Ministero della cultura

Oggetto: **[ID: 8598] Comune di Tivoli (RM)**

Progetto di sicurezza e ammodernamento dell'approvvigionamento della Città Metropolitana di Roma. Messa in sicurezza e ammodernamento del sistema idrico del Peschiera. Sottoprogetto "RADDOPPIO VIII SIFONE – TRATTO CASA VALERIA – USCITA GALLERIA RIPOLI – FASE I".

Parere tecnico istruttorio

Fig. 5 schemi delle alternative considerate estratte dall'allagato 1 al Riscontro del Proponente

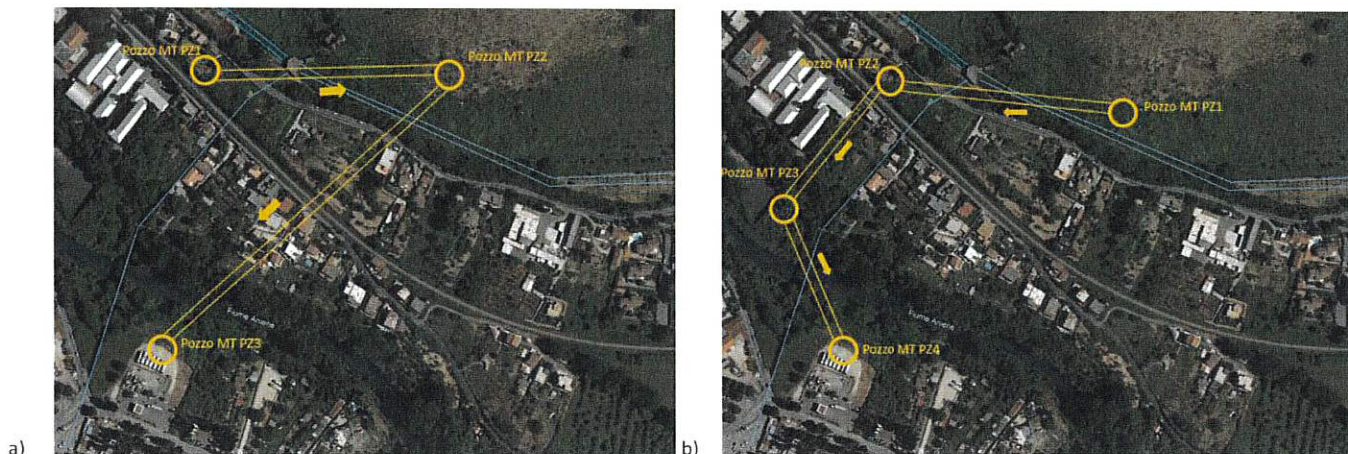
CONSIDERATO che, come si evidenzia nelle note di commento alle diverse tabelle proposte nell'allegato 1, di seguito riportate, la valutazione delle quattro alternative di cui sopra predisposta dal Proponente, affronta solo marginalmente nella parte di valutazione degli aspetti tecnico-realizzativi e dell'analisi *multicriterio*, la relazione tra i diversi tracciati proposti e le relative opere di cantierizzazione necessarie alla loro realizzazione (dimensioni e localizzazione delle aree e piste di cantiere necessarie a ciascuna alternativa) rispetto alle trasformazioni prodotte sulle aree assoggettate a tutela;

Fig.7 Stralcio delle informazioni relative al PZ 1 estrapolate dall'elaborato "Dettaglio degli interventi di progetto"

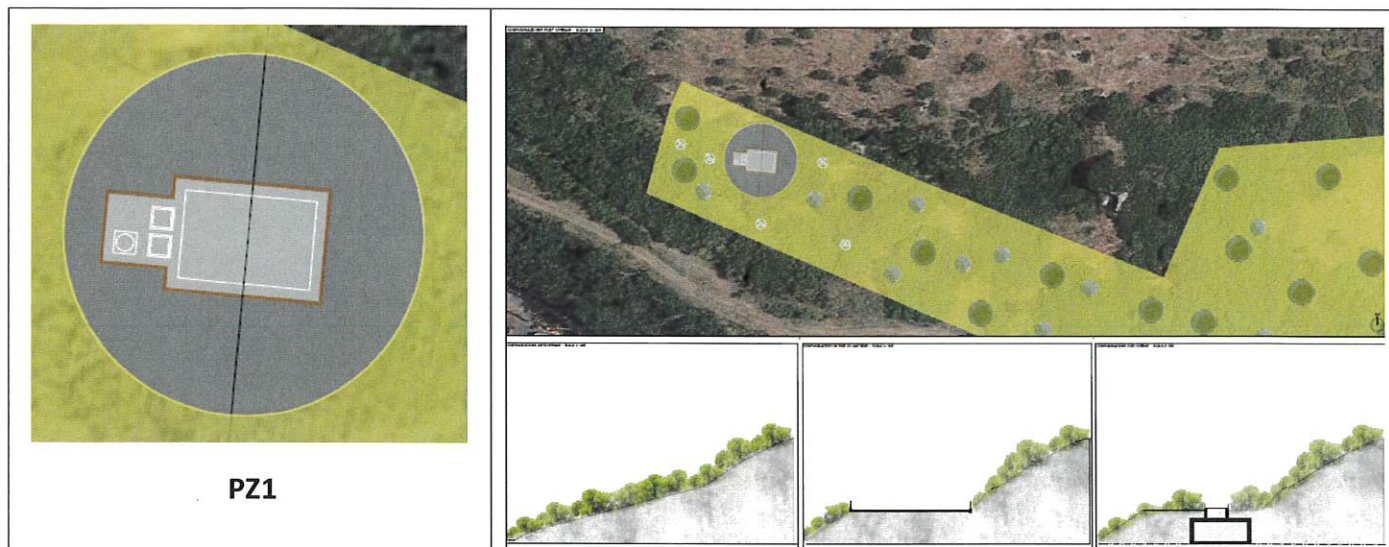
RITENUTO, inoltre, che non sia possibile valutare la rilevanza delle citate piccole "superfici occupate in modo permanente (...) limitate ai pozzetti di progetto" a causa della mancanza di adeguata documentazione progettuale e, più in generale, della descrizione degli elementi presenti nelle planimetrie degli elaborati "*Dettaglio degli interventi di progetto*" (cfr. Fig.7), ad esempio con riguardo alla caratterizzazione delle aree rappresentate in grigio che, in planimetria, sembrano escluse dai ripristini;

Fig. 8 stralcio "A258SIA_D058_1-Plan aree cantiere sovrap vincoli" sovrapposizione aree boscate tutelate (campitura verde) fascia di rispetto del Fiume Aniene (campitura blu righeata)

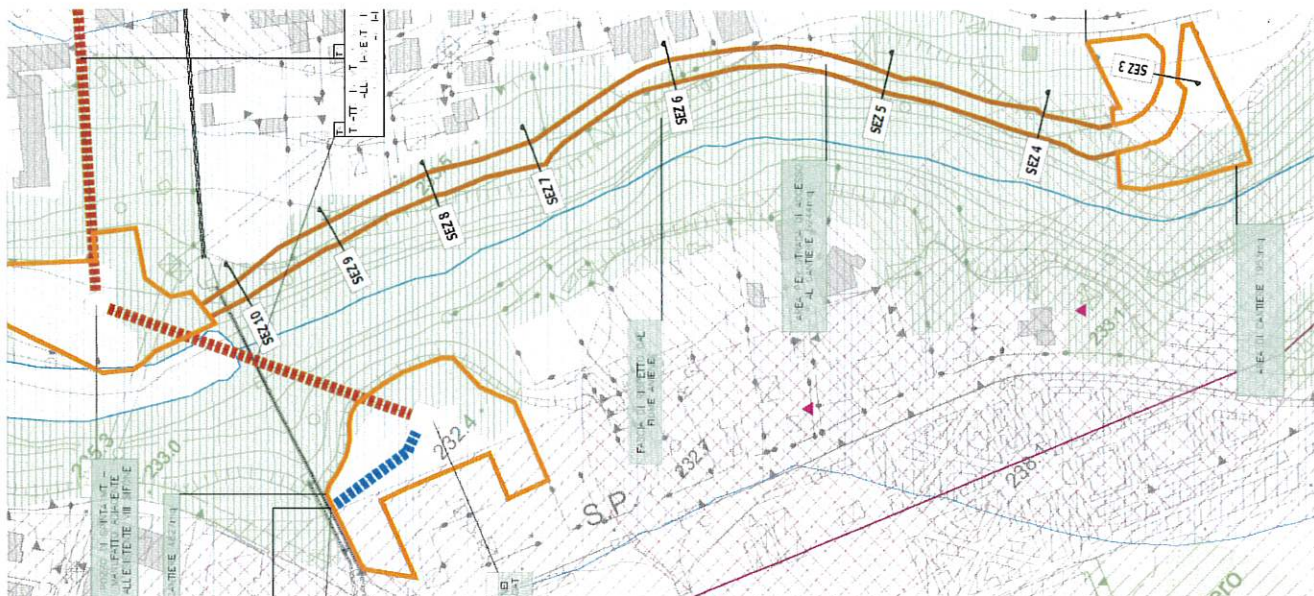
CONSIDERATO che, nel merito della sopra richiamata valutazione di *"inconsistenza"* delle opere, riguardo agli interventi trasformativi che interessano complessivamente aree boscate tutelate emerge, sulla scorta dei dati presenti nell'elaborato *"A258SIA D058 1 Plan aree cantiere sovrapposti vincoli"* (cfr. fig.8) che vengono interferite le aree boscate tutelate dalle seguenti opere:

▪ il lotto più grande dell'area di cantiere D PZ 3 (circa il 50% della superficie complessiva pari a 1.953 mq), per un totale pari a circa **8.660 mq** di aree boscate compromesse per le quali sarà necessario prevedere opportune opere di ripristino.

Ricadono, inoltre, integralmente nella riserva naturale le superfici dell'area di cantiere del PZ1 e della relativa strada di servizio per un totale di circa **9.000 mq**.

Fig.9 stralcio elaborato "A258SIA_D052_0- Dettaglio degli interventi di progetto PZ3"

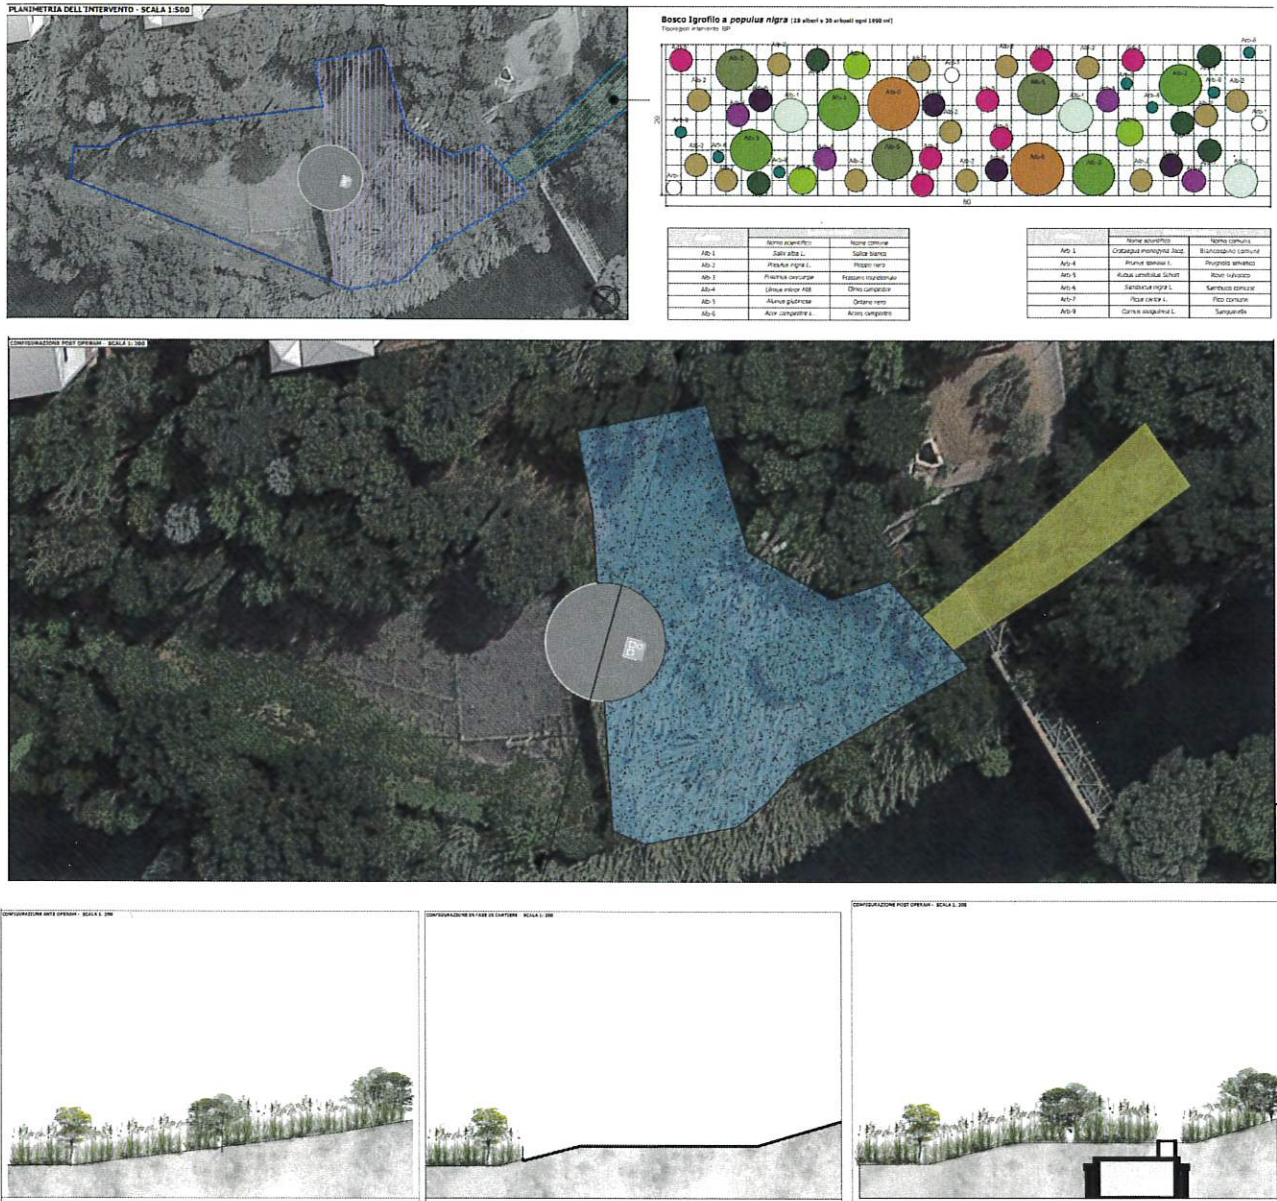
RITENUTO che il progetto aggiornato non fornisca le informazioni richieste, come ad esempio, nel caso dell'area di cantiere C del PZ3 (cfr. fig.9 relativa al PZ 3) in cui: non risulta ancora chiara la ragione della collocazione del pozzo posto in corrispondenza di una parte alberata dell'area, a fronte di una limitrofa porzione molto più estesa già compromessa, contraddistinta da una pavimentazione in cemento, per la quale non sarebbe stato richiesto l'abbattimento di esemplari arborei; nella simulazione del progetto di ripristino viene utilizzato uno schema tipologico relativo ai possibili reimpianti che non ha corrispondenza né in planimetria (dove sono presenti solo campiture dei tipi di interventi) né nei fotorender. In particolare, in quello rappresentante la situazione *post-operam* emerge come l'intervento, che prevede in quell'area un'opera di modellazione del suolo al fine di consentire la realizzazione del pozzo, propone un ripristino in cui viene replicato meccanicamente lo scenario *ex-ante* (riproponendo lo stesso sfondo presente nella prima immagine della sequenza); non sono presenti elementi progettuali volti alla riqualificazione di queste aree ripariali che, seppur ricadendo in fascia di rispetto del corso d'acqua, risultano compromesse da precedenti interventi non coerenti con il livello di tutela a loro destinato;

Fig.10 stralcio elaborato "A258SIA_D052_0- Dettaglio degli interventi di progetto PZ3"

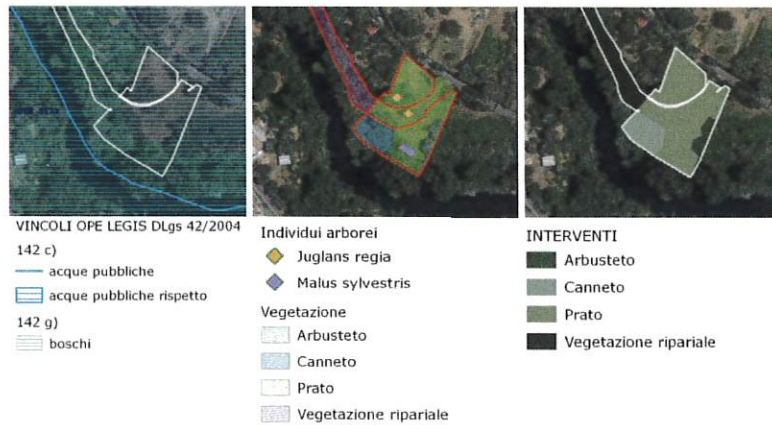
RITENUTO, pertanto, che il progetto delle sistemazioni *post-operam* (ripristini e mitigazioni) (cfr. fig. 10 relativa al PZ 3, cantiere D), del quale si è descritto il metodo, vada tuttavia adeguatamente approfondito e rappresentato, mettendo in coerenza tutti i dati di rilievo e approfondimento conoscitivo già forniti nei diversi elaborati e quelli ancora da reperire, ed individuando una scala di rappresentazione adatta a consentire la valutazione degli interventi proposti rispetto al rilievo dello stato di fatto, sia con riferimento agli aspetti tecnici (piante e sezioni) che ai render e fotoinserimenti, individuando contestualmente appropriati interventi di riqualificazione per le porzioni tutelate, coinvolte nelle aree di cantiere, che risultano al momento compromesse;

Fig.11 stralcio elaborato "A258SIA_D058_1-Plan aree cantiere sovrap vincoli" con individuazione delle sezioni e delle opere di modellazione del suolo necessarie per la realizzazione della strada di collegamento.

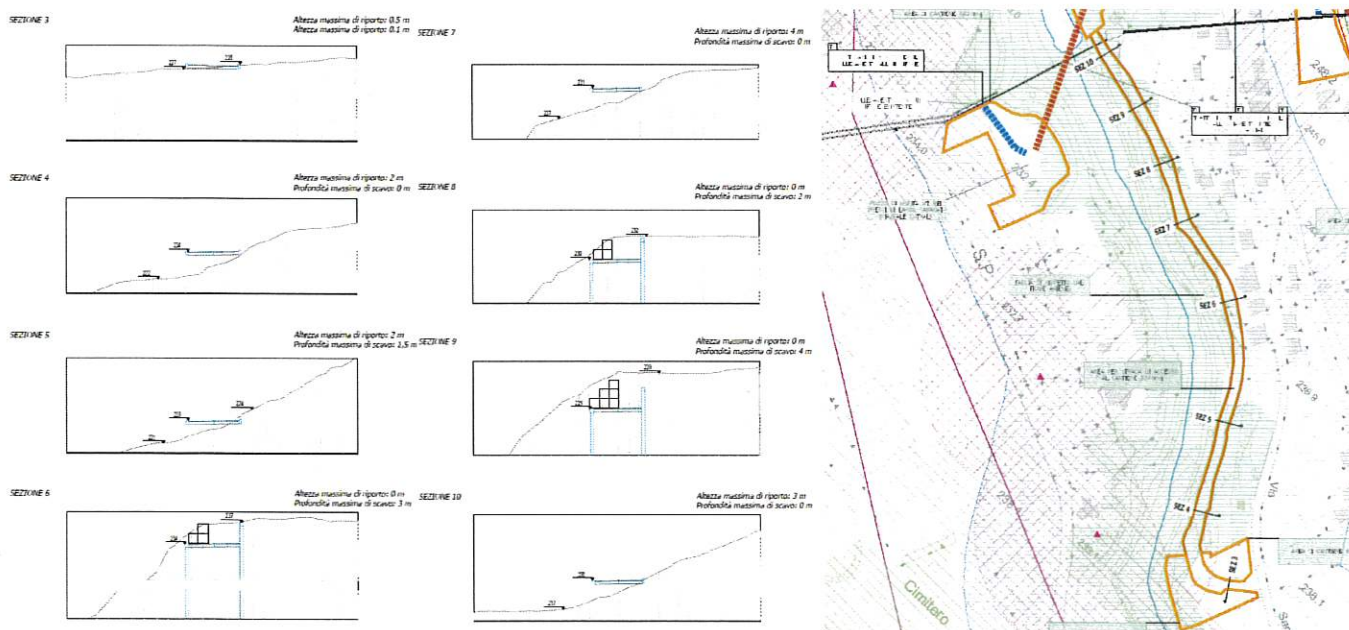
RITENUTO di non poter valutare, sulla scorta delle informazioni contenute nella documentazione sopra richiamata, il livello di "reversibilità" allo stato *ante-operam* delle aree coinvolte nelle opere provvisorie relative alla cantierizzazione per mezzo degli interventi di ripristino predisposti. In particolare, considerando la necessità di operare i significativi interventi di rimodellazione dei suoli sopra menzionati al fine di realizzare le strade di cantiere, sia in trincea che in rilevato, come ulteriormente attestato dai disegni tecnici di dettaglio presentati per illustrare le sezioni tipologiche della pista relativa al PZ3, di cui all'elaborato "A258 PDS D 023_1" (cfr. fig.12 a), dai quali emerge anche la necessità, per i tratti in trincea, di realizzare, a volte su entrambi i lati della carreggiata, paratie con micropali di profondità sormontate da cordoli in c.a. e barriere di sicurezza del tipo *guard-rail*. Nelle medesime sezioni sono presenti delle note che precisano le attività successive, indicando che si deve "provvedere al ripristino dei luoghi mediante materiale selezionato proveniente da cave di prestito e con la vegetazione prevista dalla Tav. A258 SIA D 033_0". Si deve tuttavia evidenziare che gli interventi di ripristino presenti nella "Tav A258 SIA D 033_0" (cfr. fig.12b) risultano elaborati ad una scala non confrontabile alle sezioni e non adeguata per garantire la rimessa in pristino di aree tutelate, così significativamente compromesse.

Si rileva inoltre che il livello di dettaglio del progetto non risulta incrementato neanche nella versione aggiornata della tavola degli interventi di ripristino "Tav A258 SIA D 033_1" (cfr. fig.12 c) poiché proprio in corrispondenza della pista di cantiere di cui trattasi, il Proponente ha evidenziato la difficoltà di reperire i dati dello stato di fatto, in parte ricavati dagli approfondimenti del rilievo fotografico e della vegetazione compiuti della Società;
